Mission régionale d'autorité environnementale

**Avis sur le projet d'installation
d'un parc photovoltaïque au sol
sur la commune de Pierre-la-Treiche (54),
porté par la société
SAS PHOTOVOLTAÏQUE DE PIERRE-LA-TREICHE**

n°MRAe 2021APGE66

Figure 4: Variante 3 ou implantation retenue : source dossier (étude d'impact)

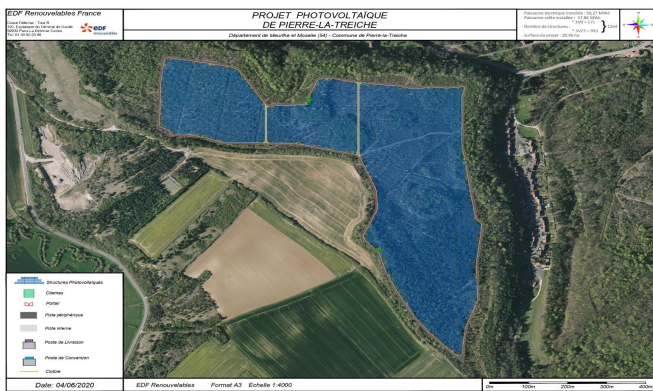
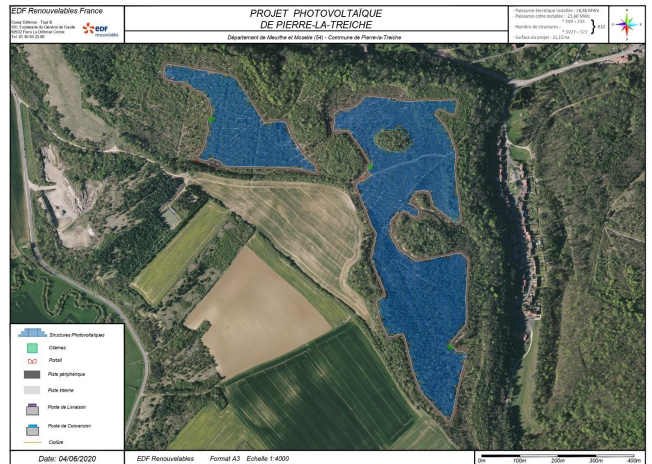
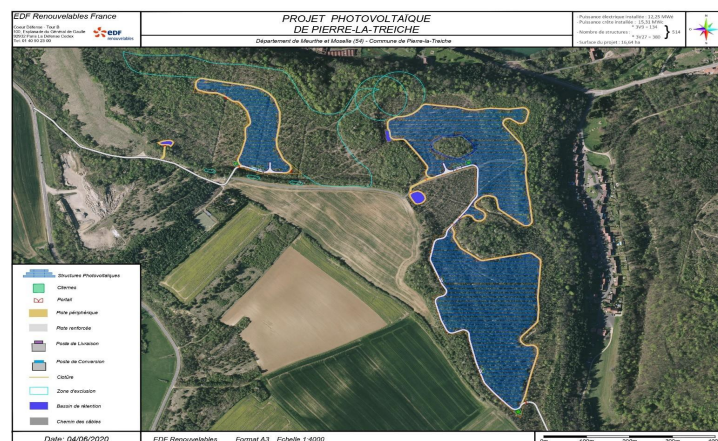
La présentation du choix du site d'implantation ne présente pas d'autres sites possibles, mais plutôt 3 variantes d'implantation :

L'Ae considère que, si le projet est présenté comme la réutilisation d'une ancienne carrière, celle-ci est aujourd'hui devenue un espace naturel riche en biodiversité comportant de nombreuses fonctionnalités écologiques installées pour des habitats et des espèces protégées qui doivent davantage être pris en considération.

L'Ae s'interroge fortement sur le choix d'un réservoir de biodiversité¹⁵ comme futur site de l'installation photovoltaïque. Ce réservoir qui s'inscrit lui-même dans un réseau de continuités écologiques contribuant au maillage des trames verte et bleue locales, est

L’Ae relève qu’au regard du manque de justifications apportées, le projet apparaît ainsi contraire au SRADDET (règle n°8 : « *préserver et restaurer la trame verte et bleue* »), l’implantation de la centrale photovoltaïque se faisant au détriment des continuités écologiques dûment répertoriées. Le pétitionnaire n’a pas abordé ce sujet fondamental dans son étude d’impact qui aurait dû le conduire à d’abord présenter une étude de solutions alternatives de choix de site au sens de l’article l’article R.122-5 II 7° du code de l’environnement¹⁶.

Cette étude doit permettre de justifier le choix du site retenu comme étant celui de moindre impact environnemental, après examen d’autres sites possibles sur la base du projet complet notamment ici, sur le critère relatif aux milieux naturels et à la biodiversité (cf paragraphe 3.2. de l’avis détaillé). L’Ae rappelle que l’étude des 3 variantes présentées au sein d’un même scénario ne saurait se substituer à la recherche de sites alternatifs permettant une discrimination effective entre différentes options.

L’Ae recommande de justifier le choix du site d’implantation de la centrale après comparaison d’alternatives possibles à l’échelle plus large de l’intercommunalité, voire du SCoT Sud 54, sur la base de critères environnementaux, notamment celui des milieux naturels, de la biodiversité, pour démontrer le moindre impact environnemental de son projet.
